OF. ORD. N° 02299/2026

ANT.: Oficio Ord. N° 202699102141, de fecha 12 de febrero de 2026, de la Dirección Ejecutiva del Servicio de Evaluación Ambiental, que solicita informe en el marco del recurso de reclamación interpuesto en contra de la Resolución Exenta N° 202507001155/2025, atinente a la DIA del Proyecto "Parque Fotovoltaico Mineru Solar", cuyo proponente es Mineru Solar SpA.

MAT.: Informa lo que indica.

Figura 1. Ubicación de especies Anexo 2.5.1 de la Adenda, página 10

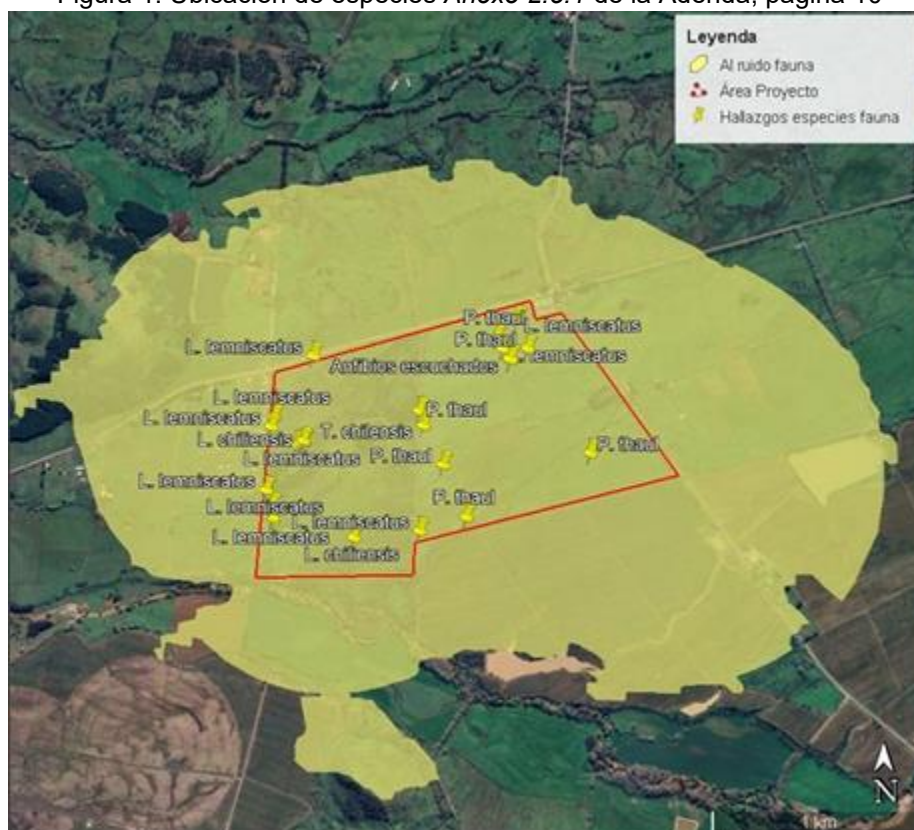
Dicho estudio concluye que las especies de interés y/o sensibles corresponden a reptiles y anfibios. En este contexto, se han considerado 25 puntos receptores asociados a registros de especies sensibles al interior del área de emplazamiento del Proyecto, como se muestra en la Figura 1 (Anexo 2.5.1 de la Adenda, página 10).
